Batthyány Kázmér Gimnázium Szigetszentmiklós

Tárgy: Osztálytermek mesterséges megvilágítása

BKG 1. emelet – mesterséges megvilágítás mérése (2013. november 12.)

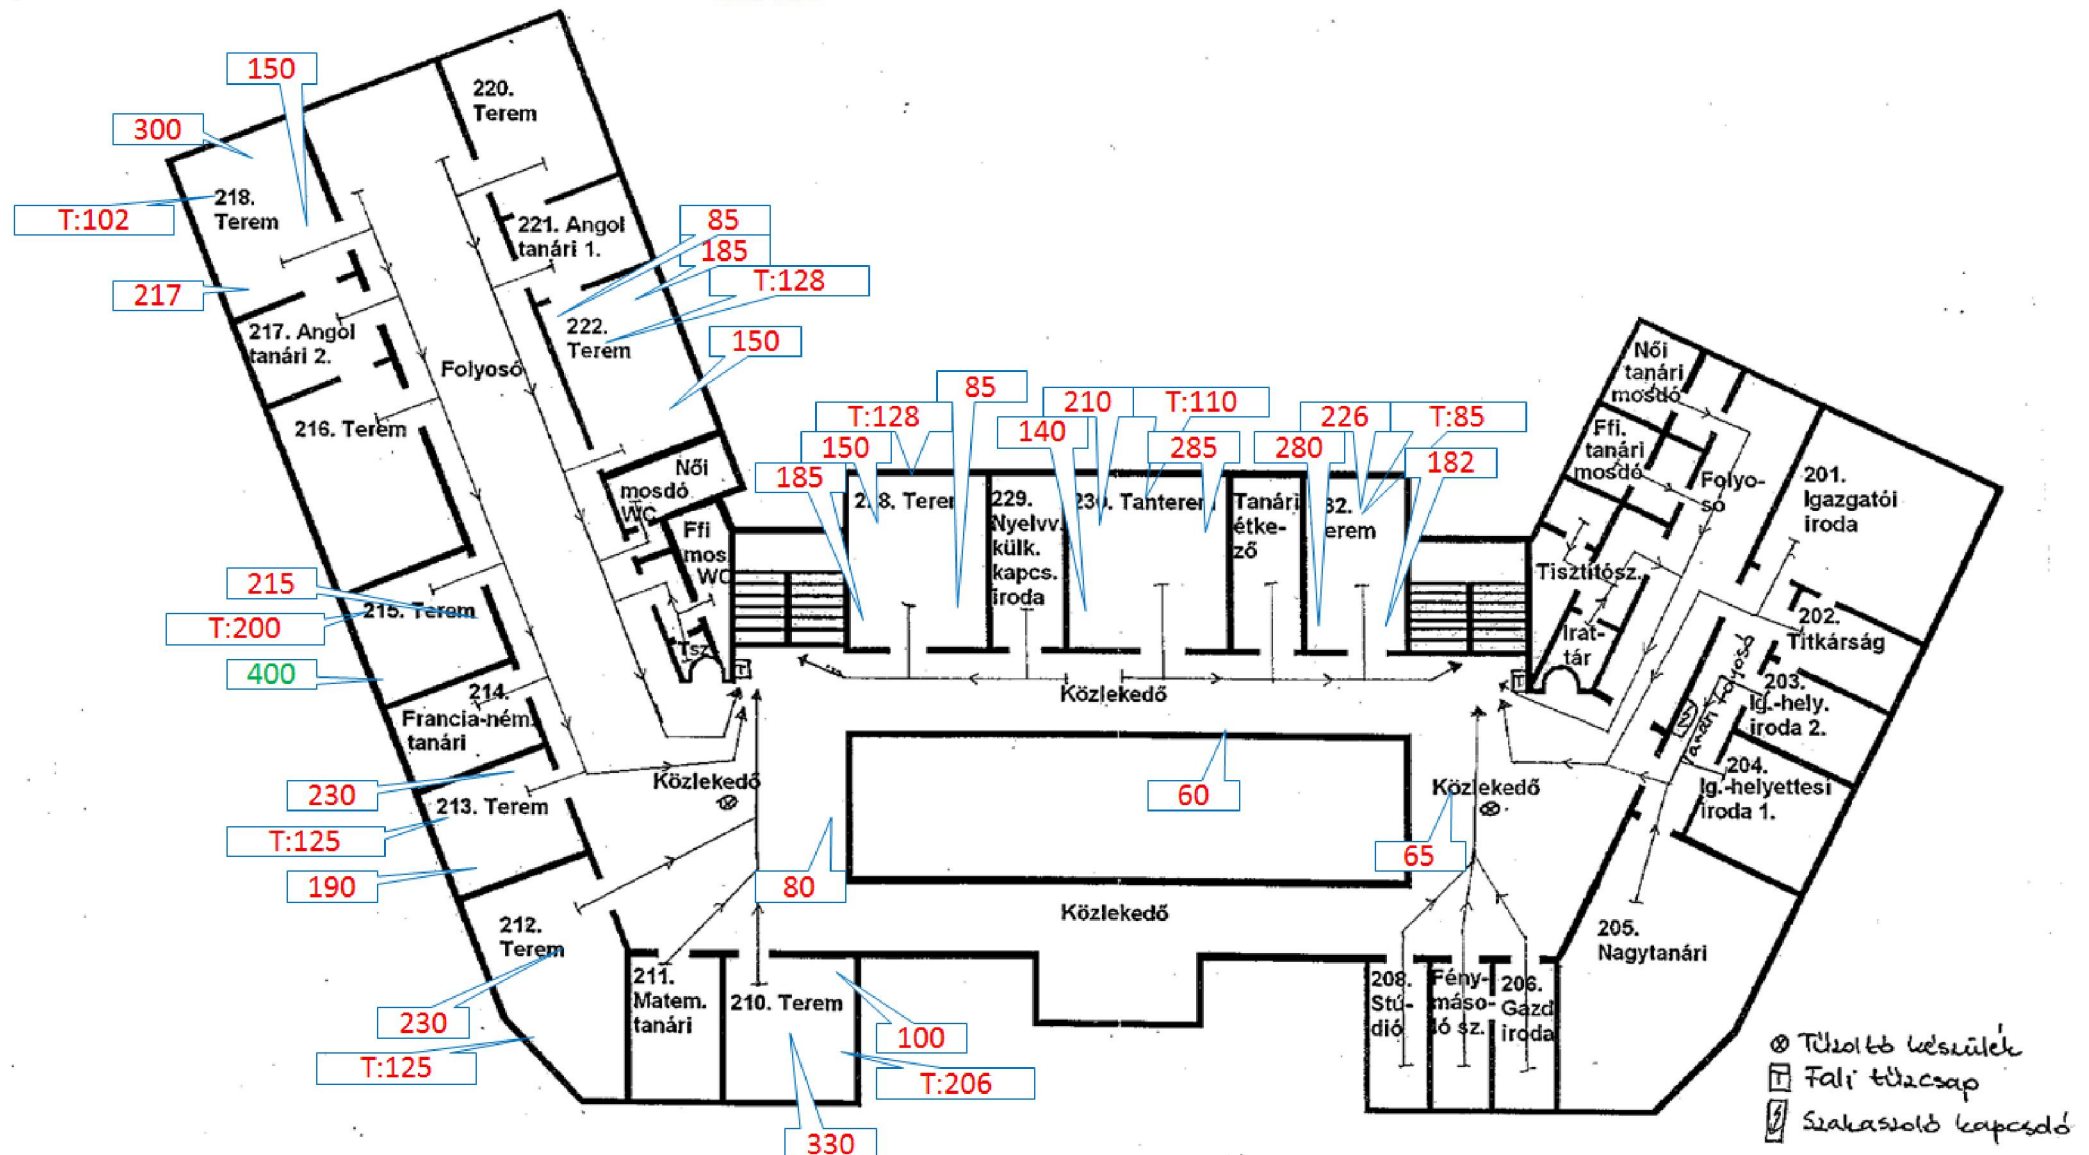
1. A mesterséges megvilágítás értéke és egyenletessége messze elmarad az MSZ 24203-2 által előírtaktól (a mellékelt ábrákon piros színnel szerepelnek). Bár néhány osztályterembe nem sikerült bejutnunk, és a kistanárikat, valamint gazdasági helyiségeket sem vizsgáltuk, de a mért értékekből valószínűsíthető, hogy a fenti állítás az intézmény egészére igaz.
